新旧対照表

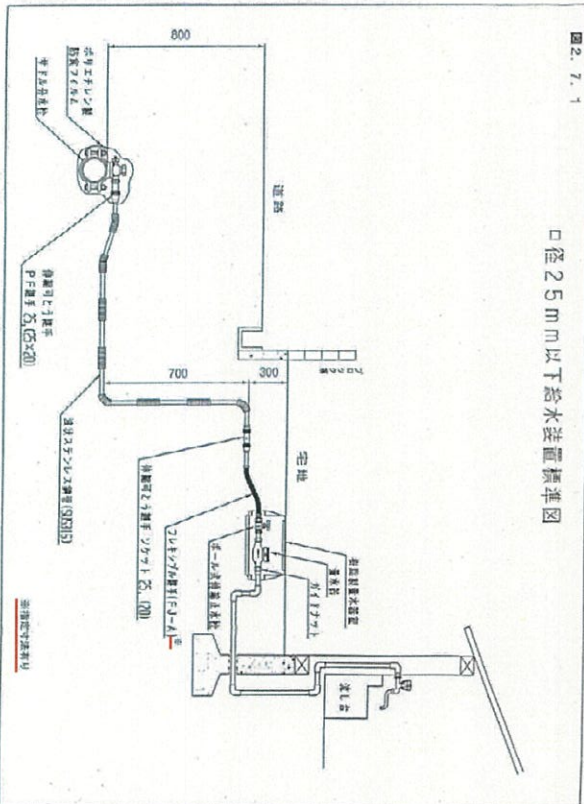
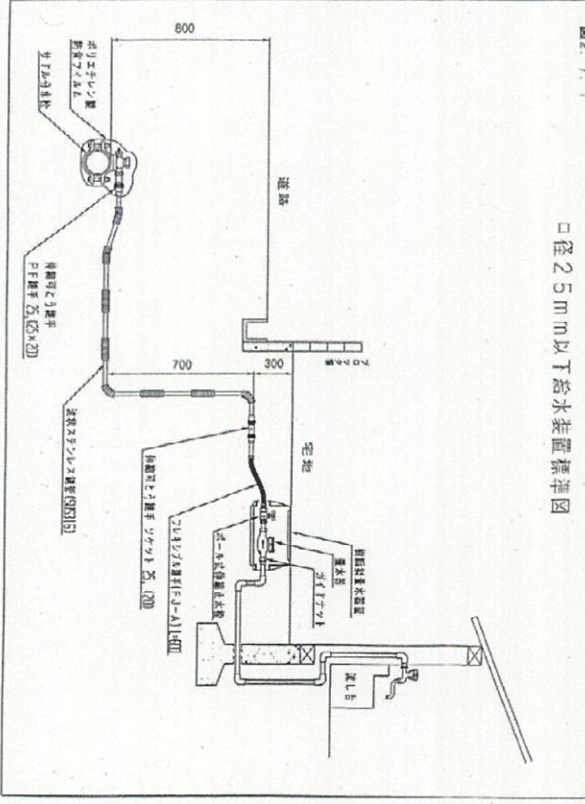
新	旧	改正内容
<p style="text-align: center;">図 2. 7. 1 口径 2.5 m m 以下給水装置標準図</p> 	<p style="text-align: center;">図 2. 7. 1 口径 2.5 m m 以下給水装置標準図</p> 	<p>・(Ⅲ-2-15)</p> <p>L=600 以外も使用できるため FJ-A の寸法を削除。</p>
